生産終了予定商品のお知らせ

No. 2014032C

クォーツタイマ 形H5CN-X□NM用バックアップ電池
形Y92S-20 (BATTERY FOR H7CN ETC) 生産終了のお知らせ

■生産終了予定商品と推奨代替商品

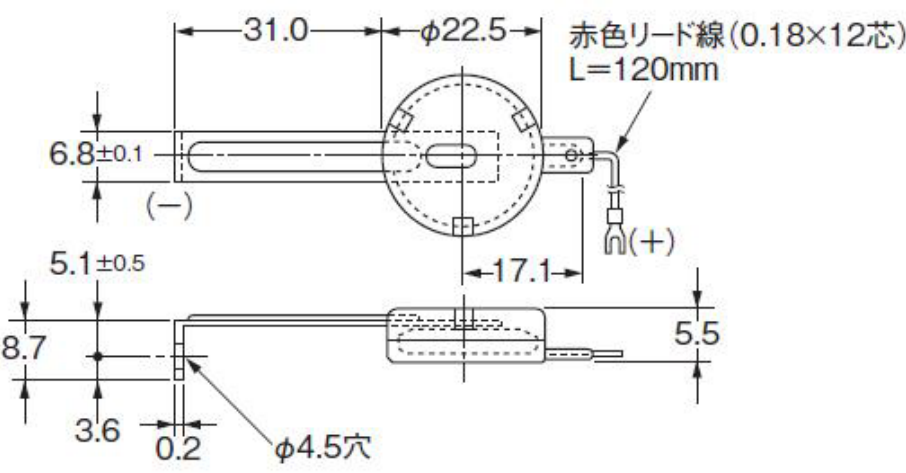
生産終了予定商品	推奨代替商品
形Y92S-20 (BATTERY FOR H7CN ETC)	推奨代替商品はありません。
